Keuringsverslag van een elektrische laagspanning- en zeer lage spanningsinstallatie

NIET CONFORM

Straatnaam Ankerstraat
Huisnummer 134
Busnummer
Postcode 9100
Gemeente SINT-NIKLAAS
Land België

Controlebezoek van een huishoudelijke installatie volgens (KB 08/09/2019) - AREI Boek 1- 6.5. en 4.2.4.3.

Afbeelding schakel- en verdeelbord:

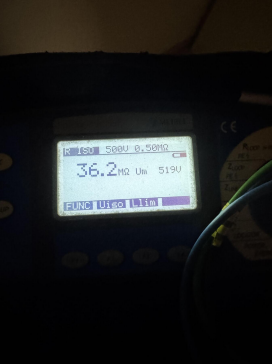
- I4.01 Hoofdequipotentiale verbinding(en) niet verwezenlijkt. (Boek 1 Onderafdeling 5.4.4.1. en 5.1.6.2)
- I5.08 Beschadigd en gebroken materiaal dient vervangen of hersteld te worden. De beschermingsgraad van het verdeelbord tegen rechthoekse aanraking is onvoldoende. (niet tenminste IPXX-B) (Boek 1 Onderafdeling 4.2.2.3.)

- I5.10 De genaakbare, naakte onder spanning staande delen zijn onvoldoende afgeschermd. (Boek 1 Afdeling 5.1.4. en 4.2.2.3.)
- I5.12 De doorsneden van de interne verbindingen en/of van de verdeelrails in het bord zijn onvoldoende. (Boek 1 Onderafdeling 4.4.1.1. en 4.4.1.5.)

- I5.14 De nominale spanning dient duidelijk vermeld te worden op een oordeelkundig gekozen plaats. (Boek 1 Onderafdeling 3.1.3.3.)
- I7.01 De smeltzekeringhouders of houders van kleine vermogensschakelaars met pennen met een sectie kleiner dan 10mm² zijn niet voorzien van kalibreerelementen. (Boek 1 Onderafdeling 5.3.5.5.A.)
